Oggetto: **Autorizzazione Integrata Ambientale (AIA) ai sensi del D.Lgs 152/06.**
Società VICO s.r.l., Comune di Cairo Montenotte (SV).
AIA 2015/2853 come modificata dal provvedimento 2018/1685 del 18/05/2018.
S834 – Procedimento di Verifica di assoggettabilità a VIA sul progetto volto al potenziamento delle attività di recupero rifiuti in piazzale e delle attività di bonifica dell'impianto denominato Area 51.
Richiesta integrazioni ex art. 19 c. 2 D. Lgs. 152/2006 (n. rif. S834 - Class./Fasc. 2021/G13.17.1/57).
INVIO INTEGRAZIONI.

ALLEGATO 1

ALLEGATO 2

Allegato 17.8a - P.T.C.P. Zonizzazione Assetto Insediativo (scala1:5000).

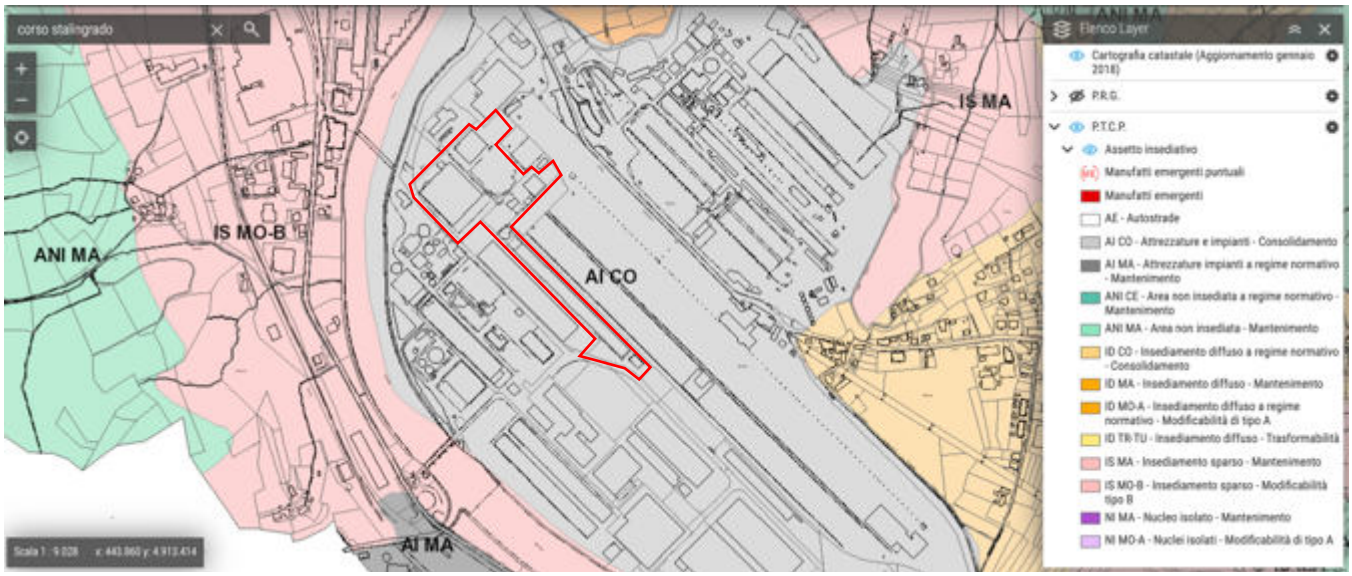
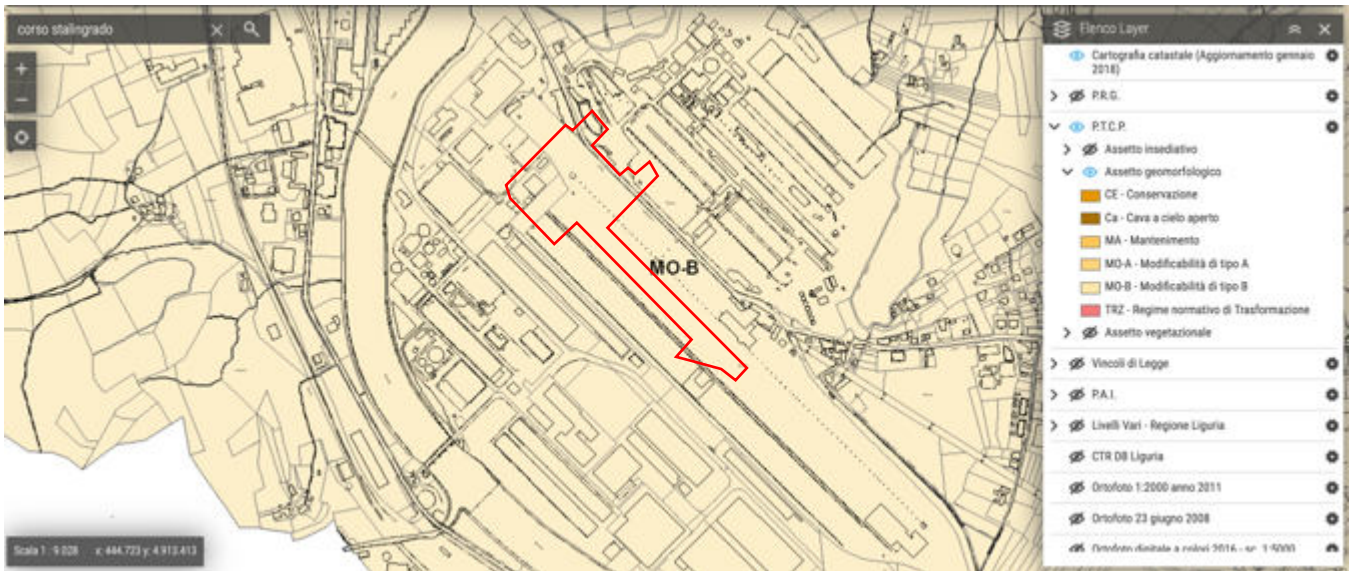
a. che vengano forniti elementi di riscontro cartografici e normativi in ordine alla completa disciplina territoriale e urbanistica (Piani territoriali regionali e Piani urbanistici comunali) operante nell'area di progetto, dando evidenza della relativa conformità rispetto agli specifici contenuti della stessa degli interventi oggetto del procedimento in esame;
b. che vengano fornite indicazioni in merito ad eventuale riconducibilità degli interventi nell'ambito di disposizioni di legge che attribuiscano effetto di variante automatica agli atti di approvazione dell'intervento

Il progetto – e l'intera area VICO s.r.l. - ricade nella zonizzazione **AI CO (come l'intera area industriale ex Cairo Reindustria-Ex Agrimont)**, ovvero:

- nelle Norme di attuazione rientra nell'Art. 56 Attrezzature e Impianti - Regime normativo di CONSOLIDAMENTO (AI-CO), che prevede:
    - Tale regime si applica nei casi in cui l'impianto esistente non presenti una configurazione sufficientemente definita né un corretto inserimento ambientale, oppure presenti carenze funzionali superabili mediante interventi che, pur incidenti sotto il profilo paesistico, siano a tale riguardo compatibili.
    - L'obiettivo della disciplina è quello di consentire l'adeguamento dell'impianto tanto sotto il profilo funzionale quanto sotto quello paesistico-ambientale.

- Sono pertanto consentiti quegli interventi sia di modificazione delle strutture esistenti sia di eventuale ampliamento dell'impianto che ne consolidino la presenza e ne migliorino l'inserimento nel contesto ambientale.

In base a quanto inserito nell'art. 56 che consente gli interventi sia di modificazione dell'esistente che di eventuale ampliamento dell'impianto, anche a fronte del fatto che l'intervento in progetto non prevede ampliamenti ma modifiche interne a fabbricato esistente con inserimento all'esterno di soli condotti di scarico fumi e relativi impianti di abbattimento, si ritiene che esso sia compatibile con la zonizzazione.

Immagine 2 – Immagine aerea con indicazione dei punti di ripresa (in blu i capannoni ospitanti il raffinatore – in alto e l'Area 51).

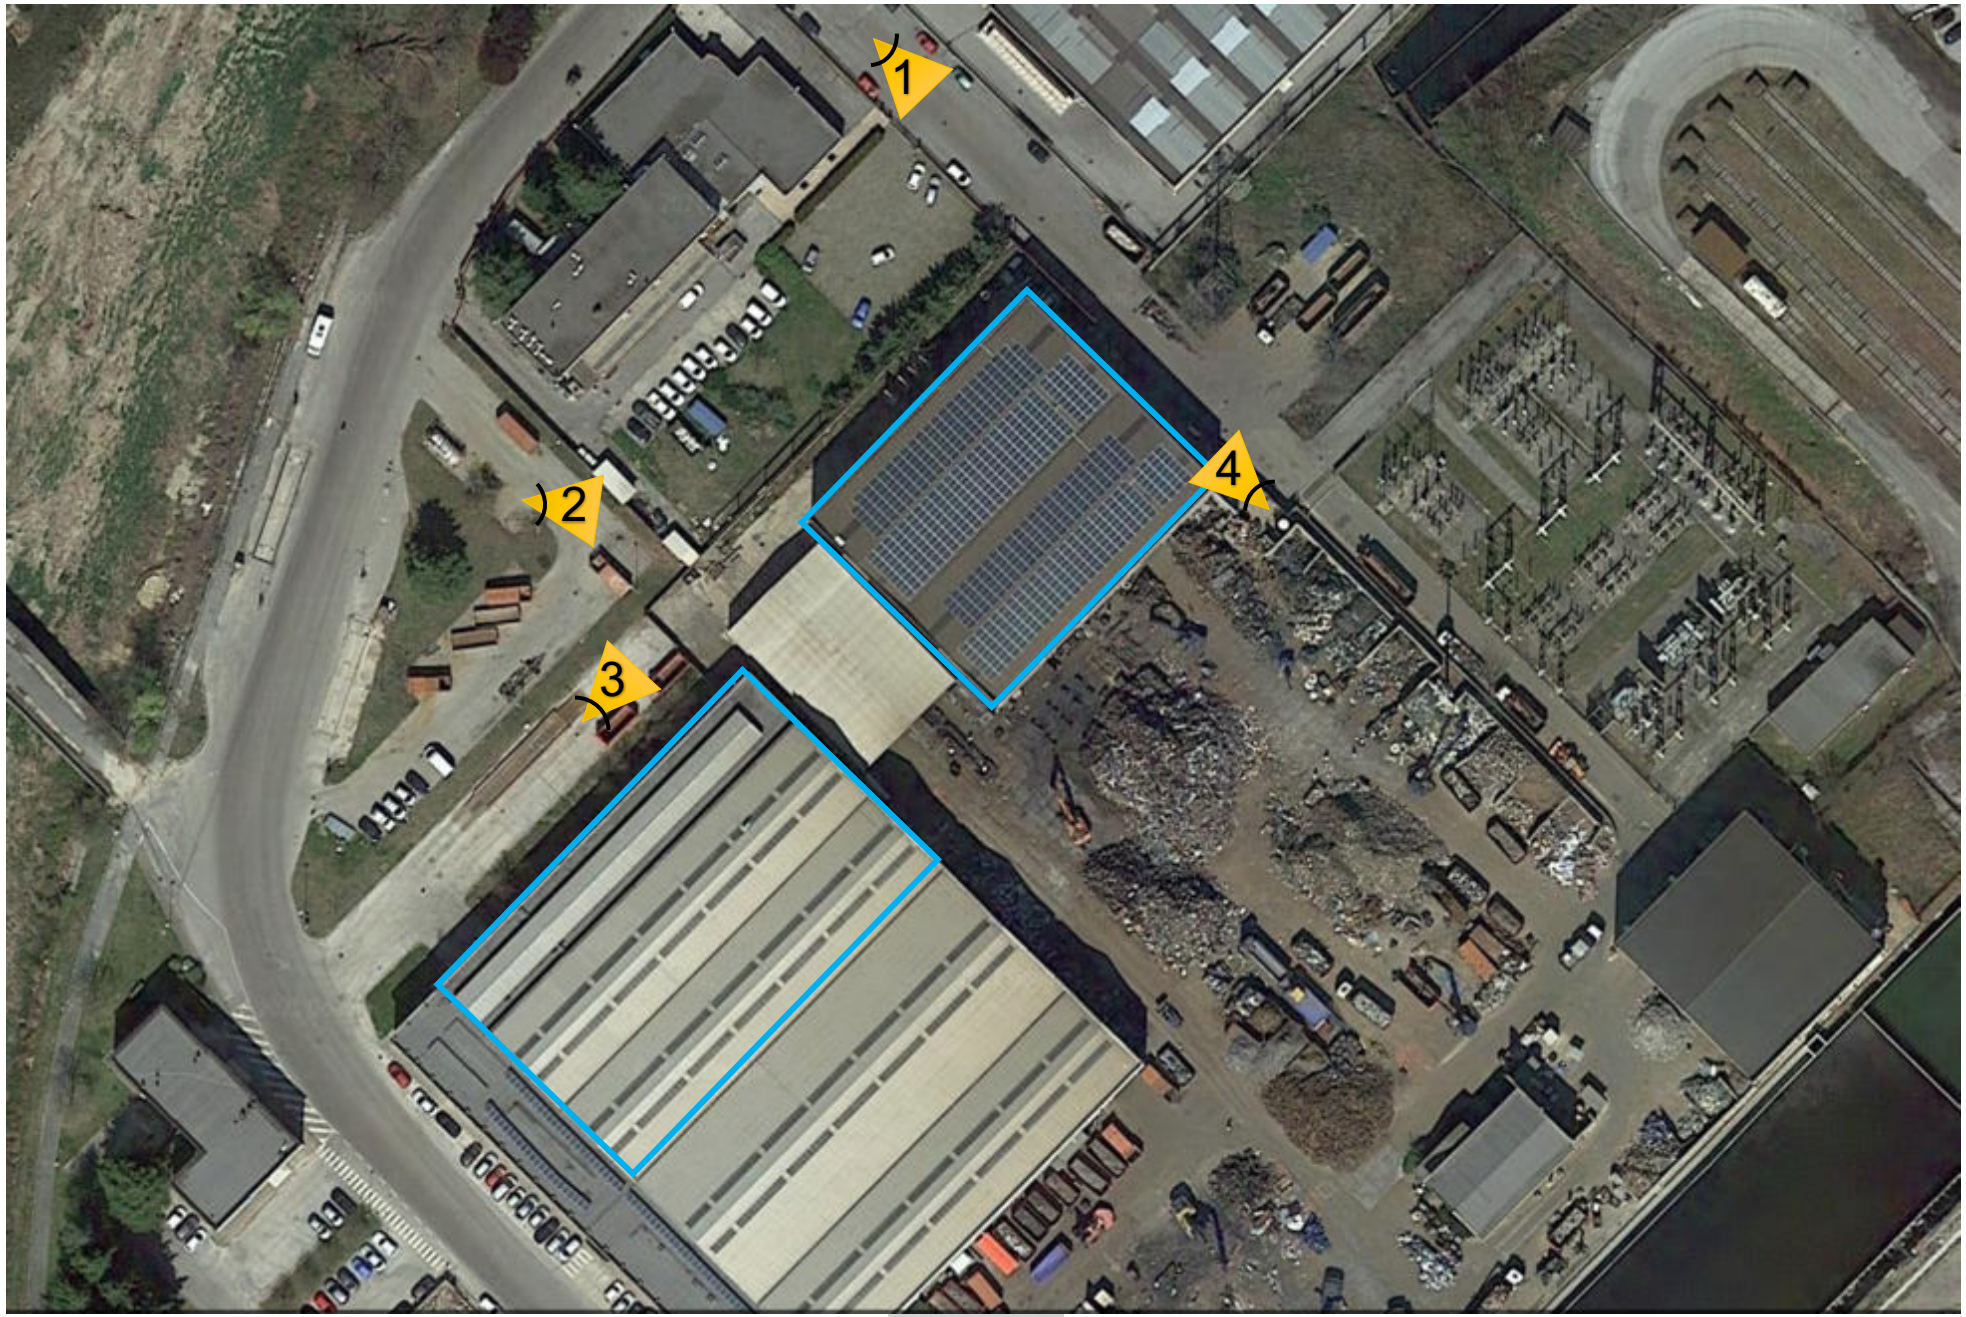
a. Elaborato progettuale integrativo adeguatamente illustrato circa opere di schermatura esistenti e a progetto ed eventuali mitigazioni anche per quanto attiene ai cromatismi

La VICO s.r.l. ha proceduto ad approfondire la tematica come richiesto, valutando per l'area del fabbricato oggetto di intervento di installazione del raffinatore metalli come descritto nell'elaborato specifico (rif. Immagine 2 – punto di ripresa 1):

- è presente una barriera alberata a schermatura del lato N-O del fabbricato, in buono stato di conservazione e crescita;
- è stato analizzato il contesto del lato N-E, che ha portato alle seguenti considerazioni:
